## ÚPN Z Na Revíne – etapa návrh riešenia (10/2025)

### Vyhodnotenie stanovísk a pripomienok uplatnených pri prerokovaní

44.	Ing. Ladislav Vitkovič, Vlárška 15E, 831 01 Bratislava a ďalší podpísaní občania List evidovaný pod č. 8122 zo dňa 13.03.2026	Návrh vyhodnotenia pripomienok																				
	<p>my dolu podpísaní obyvatelia mestskej časti Kramáre, Mestskej časti Bratislava-Nové Mesto, podávame pripomienky k novému návrhu Územného plánu zóny Na Revíne (október 2025), v stanovenom v termíne do 18.03.2026 uvedenom v Oznámení o prerokovaní návrhu Územného plánu zóny Na Revíne (október2025), 53/581/2026/RUP/PSOK, v úradnom dokumente MESTSKEJ ČASŤI BRATISLAVA-NOVÉ MESTO ktoré žiadame zapracovať do Územného plánu zóny Na Revíne.</p> <p><b>1. Pripomienka</b></p> <p>K návrhu zmeny regulácie v návrhu riešenia územia UB01 na max počet 4,5 podlaží vnímateľných nad terénom pre objekt kotolne na parcele 5620/110, Katastrálne územie - Vinohrady, Bratislava Nové Mesto podľa návrhu Územného plánu zóny Na Revíne (október 2025).</p> <p>Nesúhlasíme s navrhovaným regulatívom pre jestvujúci objekt kotolne 5620/110 , Katastrálne územie-Vinohrady, Bratislava Nové Mesto, ktorý je zadeninovaný v

Výrez z výkresu VEREJNÉ DOPRAVNÉ VYBAVENIE Výrez z Regulačného výkresu Verejné dopravné vybavenie "Na Revíne" MČ Bratislava - Nové Mesto, Október 2025, riešiteľ: Ing. Peter RAKŠANYI,

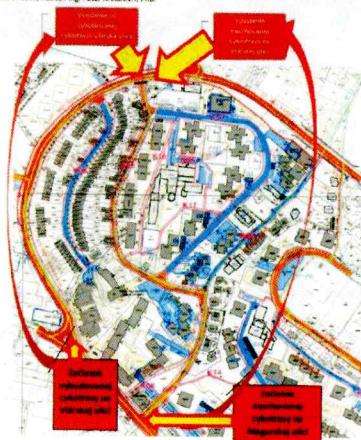
**Žiadame:** Mestskú časť Bratislava-Nové Mesto ako príslušný orgán územného plánovania v súlade so zákonom SNR č. 369/1990 Zb. o obecnom zriadení podľa § 4 ods. 3 písm. j) v znení neskorších predpisov a v súlade so zákonom č. 200/2022 Z. z. o územnom Na základe hore uvedených skutočností o plánovaní v znení neskorších predpisov (ďalej aj "zákon o územnom plánovaní") žiadame o zachovanie rozmerov a objemovej hmoty existujúceho objektu kotolne na parcele 5620/110, Katastrálne územie-Vinohrady, Bratislava Nové Mesto t.j. max 2 viditeľné nadzemné podlažia v prípade zmeny využitia na služby a túto skutočnosť zadefinovať v návrhu riešenia územia ÚB01 podľa návrhu Územného plánu zóny Na Revíne (október 2025) a zároveň žiadame do nového návrhu Územného plánu zóny Na Revíne (október 2025) stanoviť výškový regulatív susediaceho Nákupného centra Kramáre na parcele 5620/13 v Katastrálnom území- Vinohrady na 2 nadzemné podlažia s 1 ustúpeným podlažím, podľa výšky súčasného (k 10.3. 2026) už skolaudovaného objektu Nákupného centra Kramáre a žiadame pre už skolaudovaný objekt Nákupného centra Kramáre zapracovať územného plánu Na Revíne (október 2025) regulatívu max.2,5 viditeľných nadzemných podlaží ako je to v súčasnosti k 10.3.2025.

Výrez z Regulačného výkresu Verejné dopravné vybavenie Na Revíne MČ Bratislava - Nové Mesto, Október 2025, riešiteľ: Ing. Peter RAKŠÁNYI, PhD.

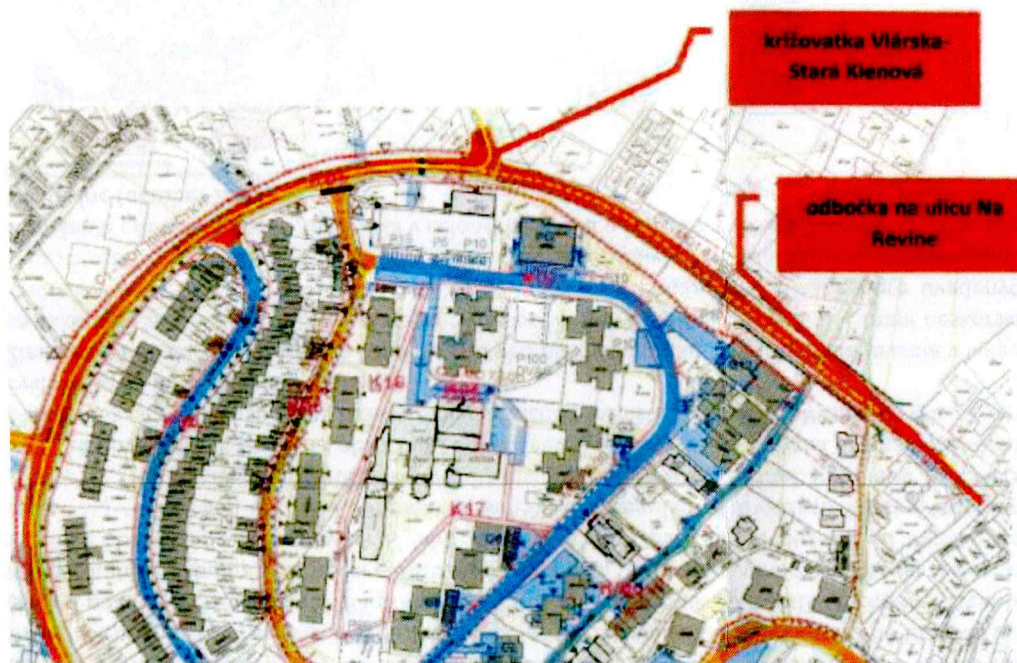
Námietka je k verejnému dopravnému vybaveniu -cyklotrasy na Klenovej ulici v návrhu Územného plánu zóny Na Revíne (október 2025):

V predstavenom návrhu Územného plánu zóny Na Revíne (október 2025) navrhujete v dopravnom riešení umiestniť cyklotrasu do ulice Klenová, ktorá má spájať Limbovú ulicu s Vlárskou ulicou (presne v mieste Obchodného centra Kramáre, Billa). Mestská časť Bratislava Nové Mesto túto trasu navrhuje napriek skutočnosti že v danej oblasti je už vybudovaná cyklotrasa na Vlárскеj ulici (začína na križovatke Limbová, Vlárská ulica a končí pri Vlárскеj ulici v mieste Obchodného centra Kramáre, Billa). Vybudovanie novej cyklotrasy na Klenovej ulici, resp. vymedzenie novej cyklotrasy v telese vozovky na je nezmyselné, lebo je len cca 80m paralelne vzdialená od vybudovaná cyklotrasa na Vlárскеj ulici (viď. Obrázok nižšie-Výrez z Regulačného výkresu Verejné dopravné vybavenie "Na Revíne" MČ Bratislava - Nové Mesto, Október 2025, riešiteľ: Ing. Peter RAKŠÁNYI, PhD. Klenová ulica je miestna obslužná komunikácia pre obyvateľov sídliska Kramárov, vrátane parkovania a nejazdia po nej skoro žiadny tranzitný cyklisti. Cyklisti využívajú už vybudovanú cyklotrasu na paralelnej ulici Vlárскеj!

**Žiadame** Mestskú časť Bratislava-Nové Mesto ako príslušný orgán územného plánovania v súlade so zákonom SNR č. 369/1990 Zb. o obecnom zriadení podľa§ 4 ods. 3 písm. j) v znení neskorších predpisov a v súlade so zákonom č. 200/2022 Z. z. o územnom na základe hore uvedených skutočností v plánovaní v znení neskorších predpisov (ďalej aj „zákon o územnom plánovaní“) o zrušení cyklotrasy na Klenovej ulici v celom rozsahu a o zapracovanie do Územného plánu zóny Na Revíne (október 2025).

Neakceptuje sa, predmetná cyklotrasa je zakreslená vo výkrese č. 4 *Verejné dopravné vybavenie*, ktoré je smerným, nie záväzným výkresom ÚPN Z. ÚPN Z nie je projekt, ale plán a v prípade tejto konkrétnej cyklotrasy vyjadruje potenciálne riešenie v budúcnosti, ku ktorého realizácii môže dôjsť len za predpokladu záujmu mesta Bratislava a MČ BA – Nové Mesto a na základe podrobnej projektovej dokumentácie.

Výrezy z Regulačného výkresu Verejné dopravné vybavenie "Na Revíne" MČ Bratislava - Nové Mesto, Október 2025, riešiteľ: Ing.arch. Eva Balašová:

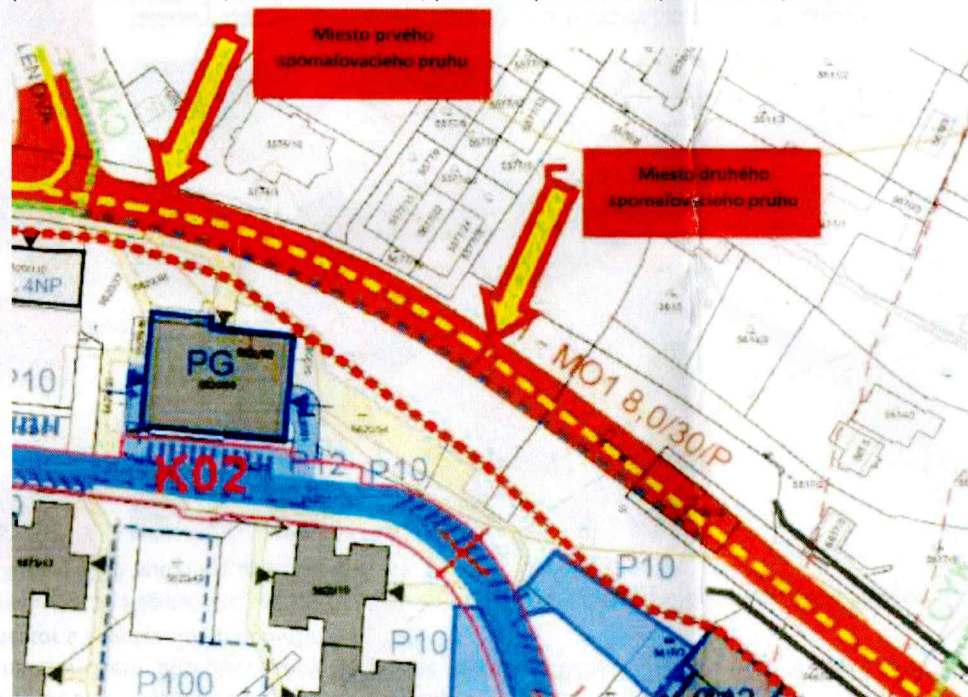
Námietka je k verejnému dopravnému vybaveniu -na Vlárskiej ulici v návrhu Územného plánu zóny Na Revíne (október 2025):

V návrhu územného plánu Na Revíne (október 2025) ste zadefinovali dopravnú komunikáciu od križovatky Stará Klenová - Vlárška po odbočku na ulicu Na Revíne ako C1/MO1 - OBSLUŽNÁ MK S VEDENÍM MHD, napriek tomu že táto cesta nie je prejazdná na Kolibu! Existuje len úzka odbočka z Vlárskiej ulici na ulicu Na Revíne, kde teleso cesty v odbočke v ulici Na Revíne má svetlú šírku vozovky len 3,2m a to už je veľmi úzke pre obojsmernú dopravnú obsluhu domov, obyvateľov na Vlárskiej ulice, z malej časti ulice Na Revíne! Vybudovanie pokračovania cesty na Vlárskiej ulici

priamym prepojením na Kolibu nie je možné realizovať, bráni tomu súkromné vlastníctvo pozemkov na ktorých sú vybudované legálne skolaudované súkromné nehnuteľnosti. Z tohto dôvodu od tejto križovatky Stará Klenová - Vlárška cez most na Kolibu nemôže a nebude premávať žiadne vozidlo MHD!

- V územnom pláne Na Revíne (október 2025) zmeniť určenie cesty na Vlárskej ulici v úseku od križovatky Vlárška-Stará Klenová po odbočku na Magurskú ulicu na C3/M03 - PRÍSTUPOVÁ OBSLUŽNÁ MK so Zákazom prejazdu
- Žiadame pre spomalenie premávky vozidiel umiestnenie spomaľovacích prahov podľa priloženého návrhu (viď. obrázok nižšie) pre zabezpečenie bezpečnosti obyvateľov

Neakceptuje sa, funkčná trieda Vlárskiej je v návrhu ÚPN Z prevzatá z nadradenej územnoplánovacej dokumentácie, ÚPN BA, ktorá je pre spracovanie ÚPN Z záväzná. ÚPN BA navrhuje predĺženie Vlárskiej na Kolibu a Vlársku navrhuje ako funkčnú triedu C1, resp. C nižšej triedy s MHD. ÚPN Z nie je projekt, ale plán, ktorý zobrazuje výhľadové riešenie do budúcnosti a nemá vplyv na vlastnícke vzťahy v území. Predmetom ÚPN Z nie je projekt organizácie dopravy.

Výrez UB13 z Regulačného výkresu Návrh riešenia ÚPNZ "Na Revíne" MČ Bratislava - Nové Mesto, Október 2025, autori Ing. arch. Eva Balašová, Ing. Arch. Karol Balaš

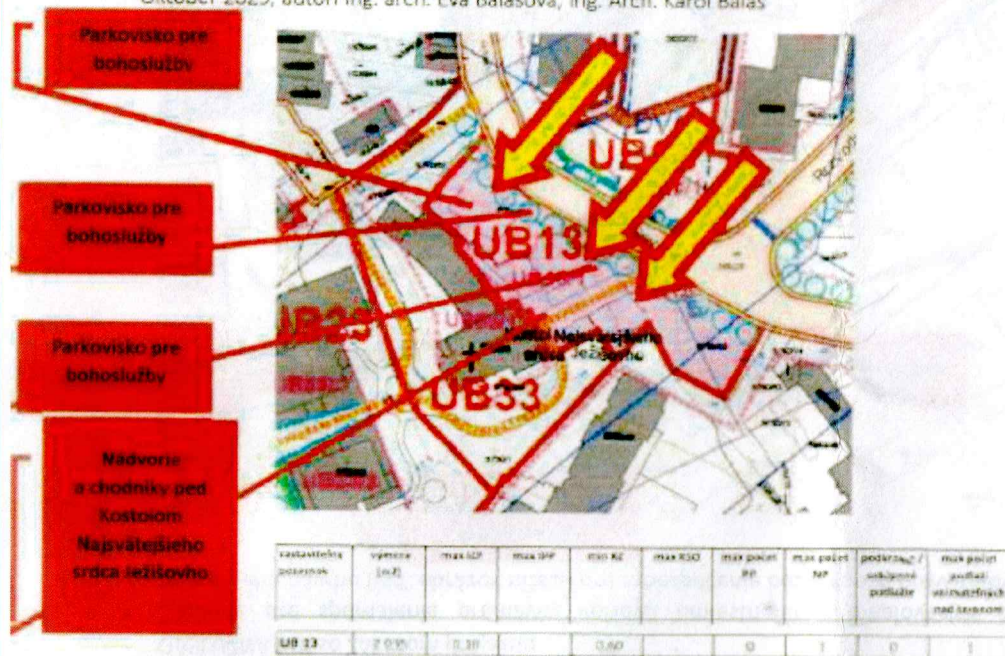
k návrhu riešenia územia UB13 pri Kostole Najsvätejšieho srdca Ježišovho na Kramároch v zmysle návrhu Územného plánu zóny Na Revíne (október 2025)

V návrhu Územného plánu zóny Na Revíne (október 2025) definujete územie UB13 ako Verejný priestor s 1 nadzemným podlažím:

Tento návrh Územného plánu zóny Na Revíne (október 2025) je v rozpore s reálnou skutočnosťou - v súčasnosti na predmetných pozemkoch UB13 sa nachádzajú už vybudované, skolaudované a riadne označené parkoviská, ktoré vybudovala Rím.kat. cirkev a odovzdala po kolaudácii Kostola Najsvätejšieho srdca Ježišovho do správy Mestskej časti Bratislava Nové Mesto a taktiež prístupové chodníky, rampa, schodisko pre vstup do kostola a nádvorie pre vchodom do kostola, chodník na farský úrad, ktoré prioritne slúžia návštevníkom denne bohoslužieb Kostola Najsvätejšieho srdca Ježišovho.

Na základe hore uvedených skutočností žiadame Mestskú časť Bratislava-Nové Mesto ako príslušný orgán územného plánovania v súlade so zákonom SNR č. 369/1990 Zb. o obecnom zriadení podľa § 4 ods. 3 písm. j) v znení neskorších predpisov a v súlade so zákonom č. 200/2022 Z. z. o územnom plánovaní v znení neskorších predpisov (ďalej aj „zákon o územnom plánovaní“) o zakreslenie jestvujúcich parkovísk, prístupových chodníkov, prístupovej rampy, schodiska pre vstup do kostola a nádvorie kostola pre vchodom do kostola, chodník na farský úrad a o presné vymedzenie a zadefinovanie týchto skutočností vyplývajúcu zmenu regulačných podmienok v území UB13 uvedenom v Regulačnom výkrese Návrh riešenia ÚPNZ "Na Revíne" MČ Bratislava - Nové Mesto, Okóber 2025, autori Ing. arch. Eva Salašová, Ing. Arch. Karol Balaš a taktiež zmenu regulatívy predmetného územia UB13 do Územného plánu zóny Na Revíne (október 2025) nasledovne:

- max IZP: 1,0
- max IZP: -
- min KZ: 0,1
- max KSO: -
- max počet NP: 0
- podkrovie/ustúpené podkrovie: 0
- max počet podlaží vnímateľných nad terénom: 0

Neakceptuje sa, v návrhu ÚPN Z je zakreslený výhľadový stav. V záväznej textovej časti v kapitole 13.1.5. *Regulácia etapizácie, vecnej a časovej koordinácie* je pri bloku UB 13 uvedené: „Vymiestnenie plôch statickej dopravy sa podmieňuje vybudovaním garáže v UB 08.“ To znamená, že existujúce parkovacie plochy môžu byť zrušené až po realizácii hromadnej garáže v bloku UB 08 oproti, kde budú chýbajúce parkovacie miesta nahradené. Požadovaná zmena koeficientov intenzity využitia územia sa neakceptuje.
